Titre : **EPR – Gestion combustible – Lot 1 – Revue de conception du schéma de grappes FA3 du 25/10/2007**

Résumé : Cette note constitue le dossier préparatoire et le compte rendu de la revue de conception relative à la reprise du schéma de grappes FA3 qui s'est tenue le 25/10/2007

Ce document constitue le dossier préparatoire (§3 à 6) et le compte rendu (§7 et 8) relatif à la revue de conception qui s'est tenue au Septen le 25/10/2007 concernant la reprise du schéma de grappes FA3 suite à la décision du Comité Stratégique EPR du 04/05/2007 relative à la problématique de l'accident PCC4 d'éjection d'une grappe de régulation présentée lors de la Revue Technique du 30/03/07.

FIGURE 1 : Schémas de grappes N1 et N4 proposés

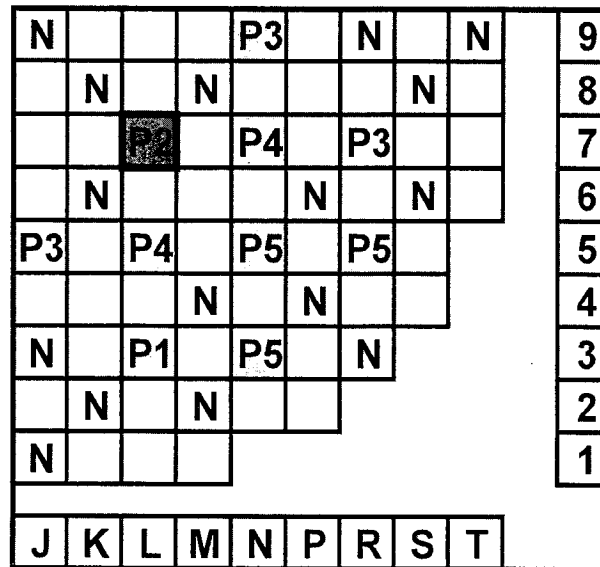
Ces schémas sont présentés en figure 1 (le schéma actuel est rappelé en figure 2).

Au final, la proposition d'AREVA porte sur le schéma N1 avec 8 grappes grises comportant chacune 8 crayons AIC (réf [7]).

Il est indiqué par S. STELLETTA (Septen / PR) que la reprise du schéma de grappes est une modification importante de conception par rapport au PSAR qui a conduit au DAC et que l'ASN pourrait y voir une raison de constat de perte d'actualité de ce dossier.

Le choix de conception soulève deux questions principales :

1. Le passage à 4500MWth pourrait dégrader la manœuvrabilité sans améliorations méthodologiques nouvelles (critère analytique, méthode d'étude d'accident elle-même)

2. L'introduction des grappes grises augmente le nombre de pas des MCG au cours de l'exploitation de la tranche : sur 60 ans, le nombre de pas spécifié à AREVA pour la qualification des MCG sera largement dépassé => compléments de qualification ou changement des MCG en cours d'exploitation

GECC s'interroge sur la faisabilité en recharge : la méthodologie 3D d'éjection de grappes est consommatrice en temps de calculs, le nombre de grappes à traiter (fonction des alternances) est important, la prise en compte d'un modèle explicite SCTR est à établir.

La question du maintien avec le nouveau schéma de grappes de la capacité de réaliser une gestion MOX dans le futur est également posée par SEPTEN/PR (en lien avec la réduction de l'efficacité totale des grappes liée l'introduction de grappes grises). La marge d'antiréactivité reste suffisante mais les transitoires de fonctionnement normal n'ont pu être simulés en gestion MOX.

A la question 1, il est précisé que l'accident d'éjection de grappe étant limitatif, l'évolution du schéma de grappe avec l'introduction de grappes grises est **un élément facilitateur** vis-à-vis du passage à 4500MWth même s'il reste un risque qu'il ne soit pas suffisant pour éviter toute contrainte de manoeuvrabilité (du type limitation de la vitesse de reprise de charge dans certains cas à l'approche de la pleine puissance). Les améliorations ultérieures possibles concernent :

A la question 2, il est confirmé que le schéma gris conduit à un peu plus que doubler le nombre de pas des MCG les plus sollicités (dont le nombre est en outre réduit) par rapport au schéma noir précédent, essentiellement du fait de la réduction du nombre de séquences de 4 à 2. Cette conséquence indirecte du schéma gris accentue la problématique, déjà existante pour le schéma noir, relative au doute d'EDF sur la suffisance de qualification des MCG ramenée à un objectif de non remplacement durant la vie de la tranche de 60 ans pour laquelle l'exigence fonctionnelle en terme de nb de pas avait été chiffrée à plus de $60 \cdot 10^6$ pas sur 60 ans dans le cadre du Basic Design (évaluation jugée enveloppe par AREVA) (réf [11]). En tout état de cause le nb de pas et donc de la durée de vie dépendent du mode d'exploitation futur, leur évaluation nécessite donc d'en définir les caractéristiques.

La revue conclut que le nouveau schéma de grappe proposé par AREVA est un bon compromis manoeuvrabilité / problématique éjection de grappe qui permet d'envisager le respect des critères d'éjection de grappe pour la 1^{ère} gestion FA3.

A l'issue de l'étape 2 : 2 schémas sélectionnés (satisfaisant les EF a priori) (12AIC)

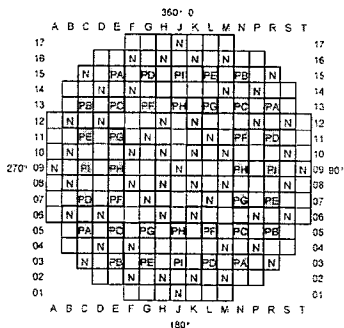
- Résultats N4 et N1 comparables (à même hypothèses)
- Risques écartés à puissance intermédiaire
- Risques restent présents autour de Pnom pour étude RdS
 - couverture exhaustive (conditions initiales, tous cycles...)
 - calcul des pénalités définitives (tilt, FPPR...)
 - ...

⇒ **Nécessite de retenir grappes grises à 8AIC**

⇒ AREVA propose de privilégier la manoeuvrabilité et de retenir « N1 » (réunion du 15/10/07) présenté comme le meilleur compromis
